大飯発電所 3 号機

加圧器スプレイライン配管溶接部における有意な指示について

(2020年9月18日公開会合における指摘事項の回答)

関西電力株式会社

図-1 板厚測定範囲と反射源位置

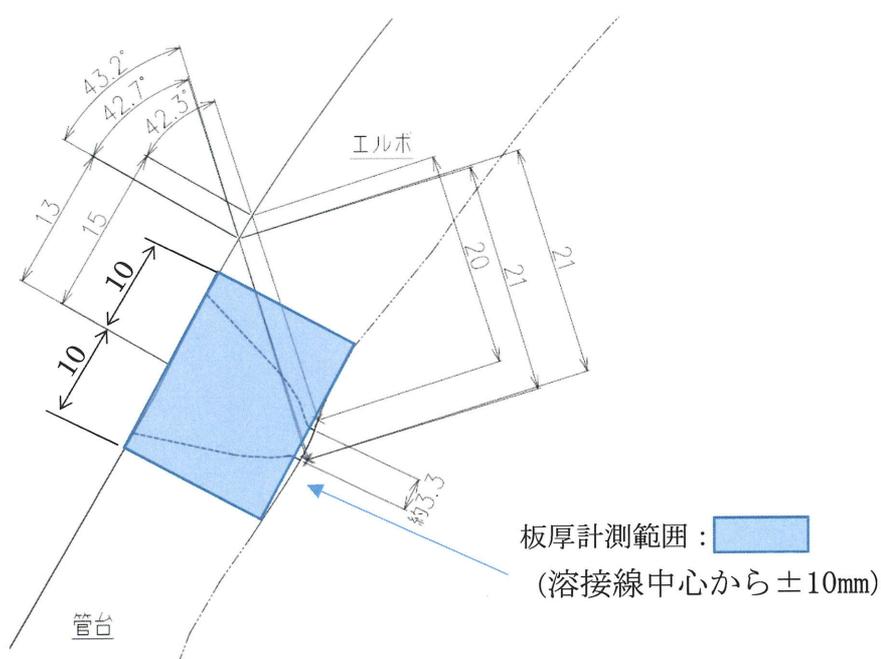
内面形状確認の範囲を中心部から±10mmでプロファイルしているが範囲はもっと幅広くすべきではないか、検討し説明すること。

内面形状確認は、亀裂の起点及び裏波からの反射源の位置特定を目的として行っている。JEAC4207-2008に反射源の種類分類を行うための詳細板厚測定は、反射源の種類に必要な範囲に対して行うことから、今回得られた不連続部及び裏波部からの反射源を含む範囲として、溶接線中心から±10mmの範囲(図-1参照)を測定範囲としている。

図-1 板厚計測位置

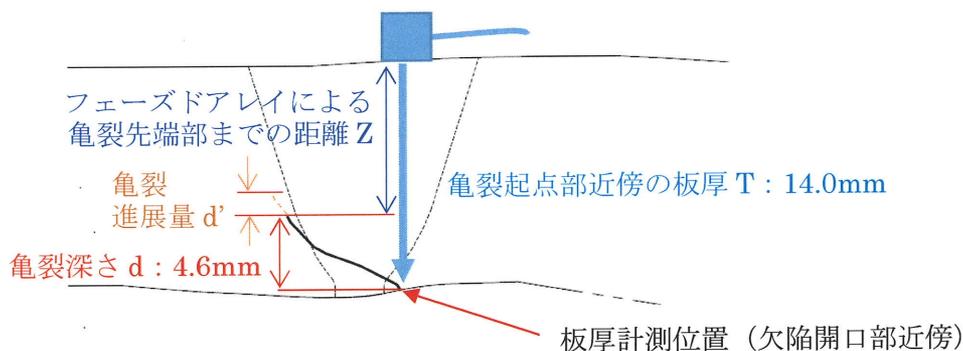
板厚を 14mm と設定して計測しているが、内面形状確認結果では 14mm を超過した結果もあるので考え方を整理して説明すること。

亀裂深さ d は、別紙 JEAC4207-2008 解説 A-4730(3)b. 項に基づき、板厚を欠陥開口部近傍の板厚 T とし、その値からフェーズドアレイの結果から直接求まる亀裂先端部までの距離 Z を減じて算出している ($d=T-Z$)。したがって、板厚は亀裂の起点部近傍の計測値である 14.0mm としている。亀裂深さは、JEAC4207-2008 解説図 A-4730-1 にあるように亀裂起点部から亀裂先端までの板厚方向距離であることから、亀裂が存在する範囲において板厚が変化する場合であっても、板厚変化の影響は受けない。

なお、板厚変化があるとした場合でも、必要最小厚さ 8.2mm は、設計建設規格に基づき外径（公称値）を用いて算出した板厚であり、実用発電用原子炉及びその附属施設の技術基準第 17 条要求に対する適合性は、本数値とフェーズドアレイ結果から直接求まる亀裂先端部までの距離 Z から 1 サイクル後の亀裂進展量 d' を減じた残厚 ($Z-d'$) との比較となり、板厚変化の影響を受けない。また、同第 18 条要求である亀裂に対する破壊評価においては、亀裂深さ d と板厚 T の比率 (d/T) が大きいほど、許容曲げ応力 Sc が小さく評価が厳しくなることから、板厚 T は保守的に実測値よりも小さい公称値 13.5mm を使用しており、板厚変化の影響を受けるものではない。

図-1 加圧器スプレイライン配管とコールドレグ、加圧器の位置関係

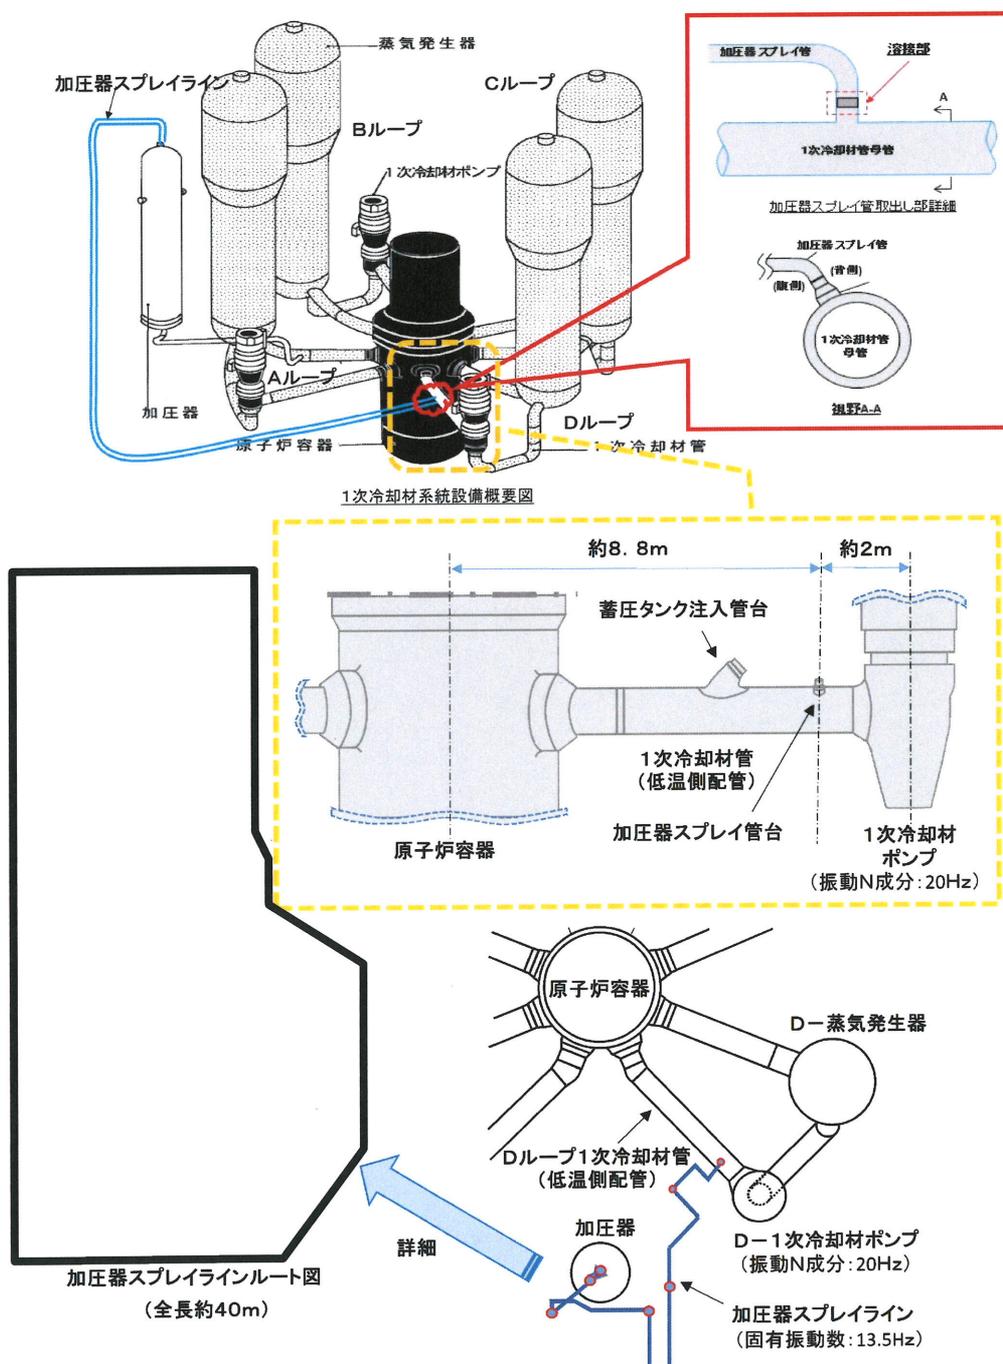
今回亀裂が発生した配管の位置関係（コールドレグ・加圧器からどれほど離れているか等）を提示すること。

配管の位置関係については、図-1のとおり。

図-1 母材(熱影響部)と溶接金属のBWR環境中SCC進展速度結果

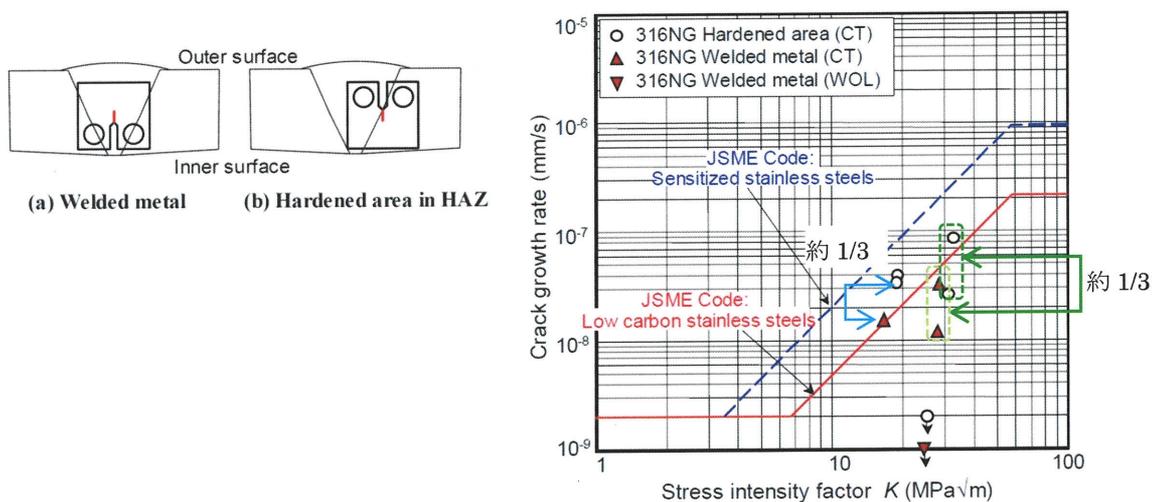
今の評価モデルは母材を用いているが、今回発生した亀裂の大部分は溶金部を
通っていることから、溶金部を評価モデルとした評価結果を提示すること。

図-1 に示すとおり、BWR 環境中にて 316NG 材の母材(熱影響部)と溶金部の SCC 進展速度が取得^[1]されている。母材(熱影響部)よりも一般溶金部の SCC 進展速度が 1/3 程度遅い傾向が確認されている。これは溶接金属中に含まれるフェライト量が影響し、SCC 進展速度を抑制している可能性があると考えられている。

今回実施したモックアップ試験結果から、亀裂が通過したと推測される裏波溶け込み部においては、溶接金属材料と母材の希釈により溶接後のフェライト量が一般溶金部に比べて低下する可能性(溶接金属材料 7% に対して、裏波溶け込み部では 3~6% のフェライト量)を考慮する。裏波溶け込み部は一般溶金部に比べてフェライト量が少ないため、SCC 進展速度は母材の 1/3 までは低下しないと考え、「母材の 1/2 の速度と仮定したケース」及び「母材と同じ速度としたケース」でパラメータスタディを行った(パラメータスタディの結果は、No. ⑧ 参照)。

図-1 過去と今後の亀裂進展評価結果

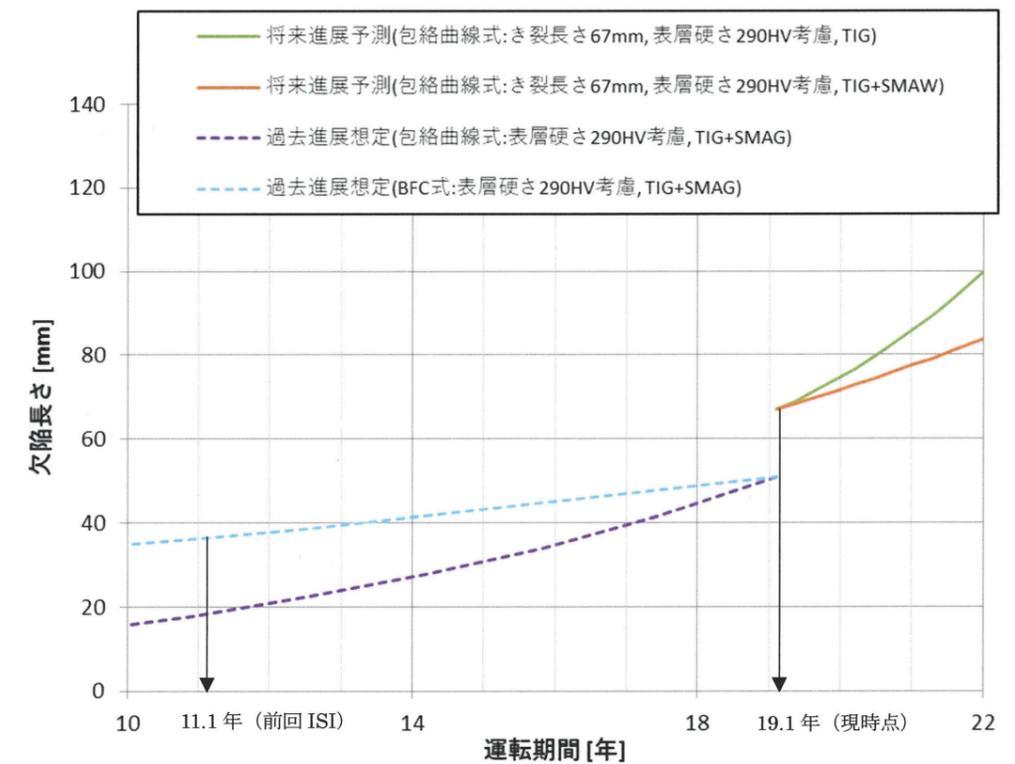
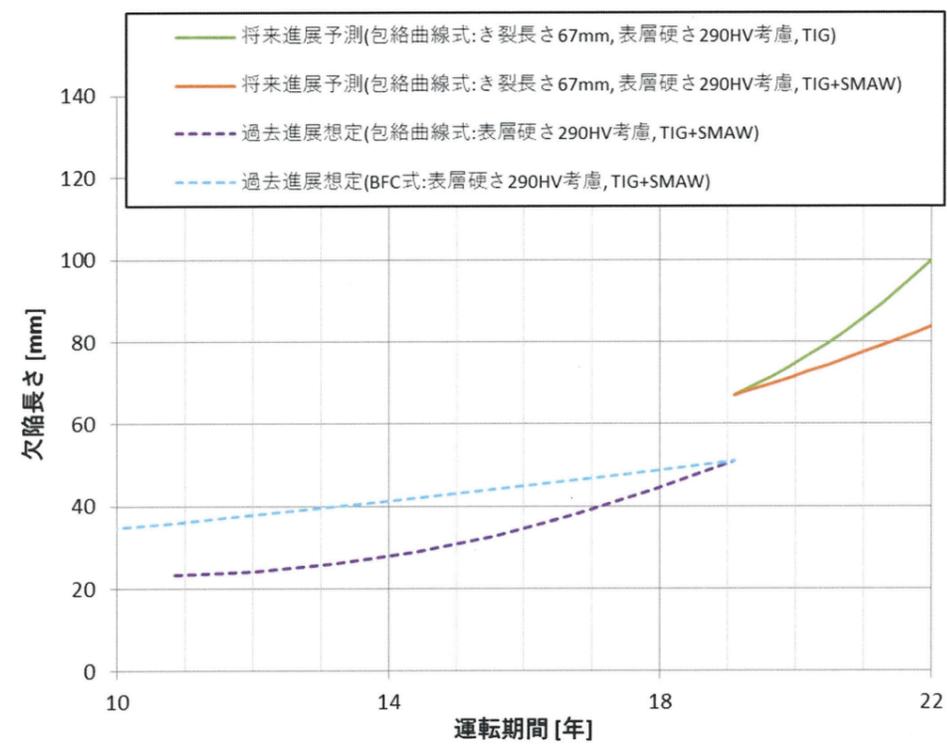
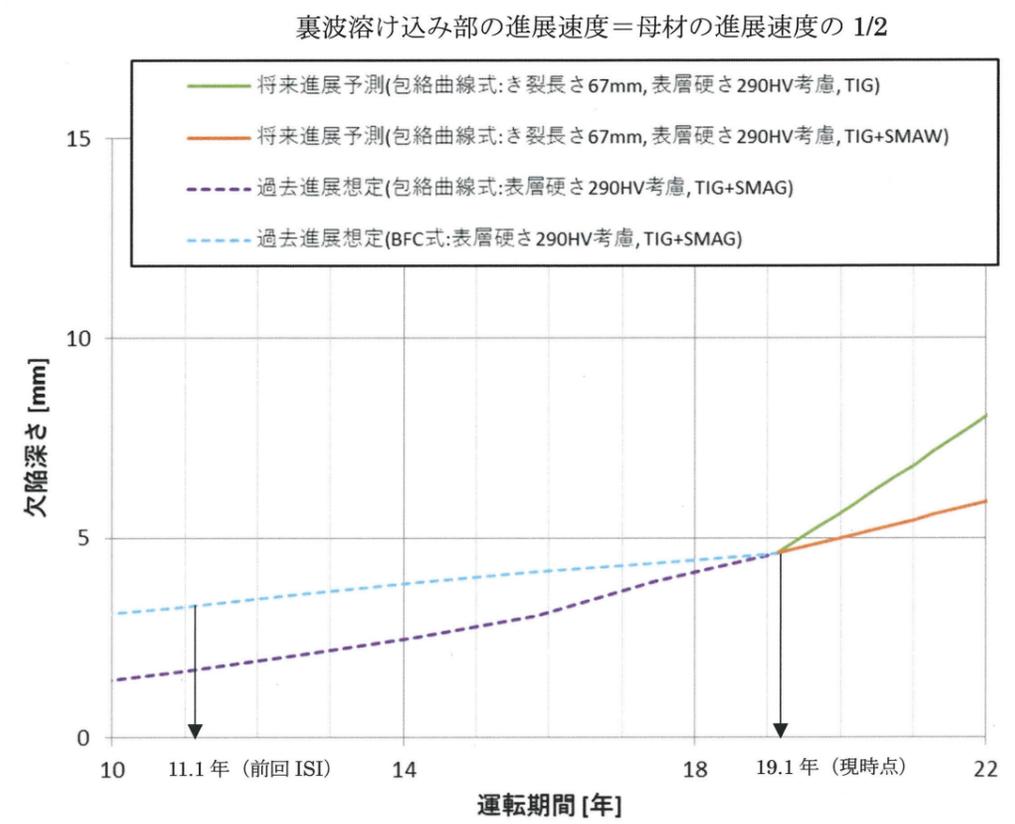
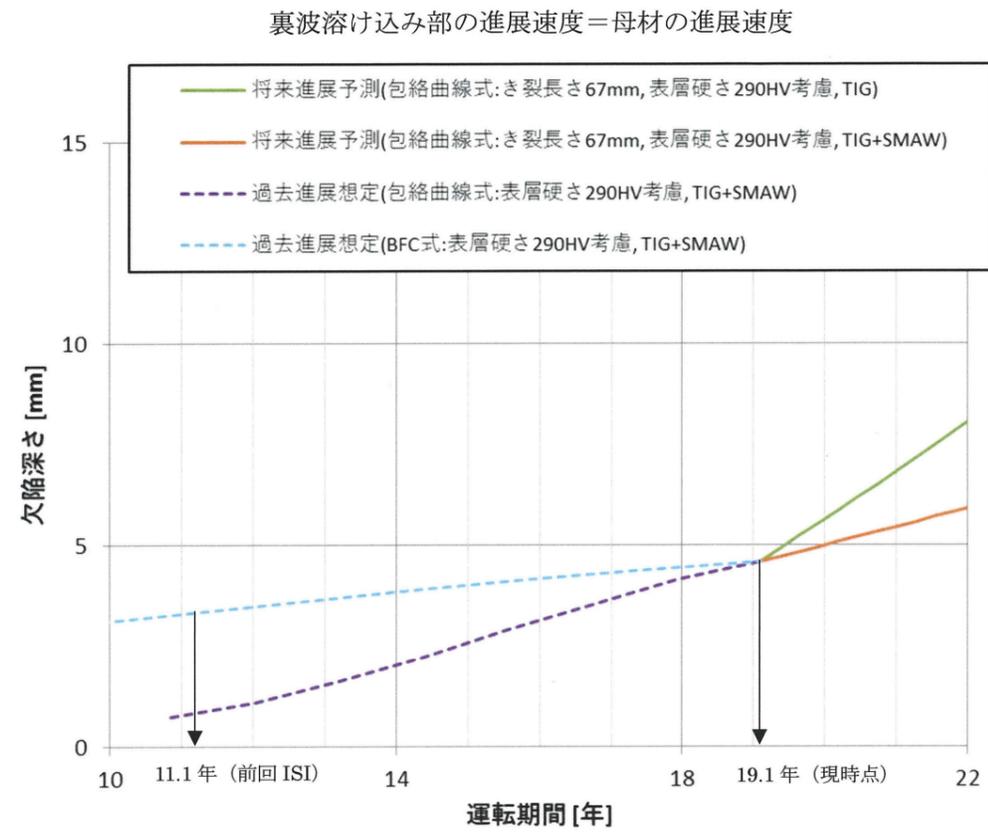
亀裂進展線図において過去進展想定にもいろんなパターンがあり得ることから、評価をするにあたり、過去の進展がどうなのか、また今後は保守性を考慮し亀裂が進展してもどう問題ないのかを説明すること。

上記を踏まえ、「過去の亀裂進展」及び「今後の亀裂進展」における亀裂進展評価条件を表-2、評価結果を図-1 に示す。

今後の亀裂進展においては、包絡曲線式にモックアップで取得した応力・硬さを入力したもの（将来進展予測（包絡曲線式：亀裂長さ 67mm、表層硬さ 290HV 考慮、TIG+SMAW、オレンジ実線）が現実的な進展の上限になると考えており、今回評価に用いた将来進展予測（包絡曲線式：亀裂長さ 67mm、表層硬さ 290HV 考慮、TIG、緑実線）はより保守的であると考える。
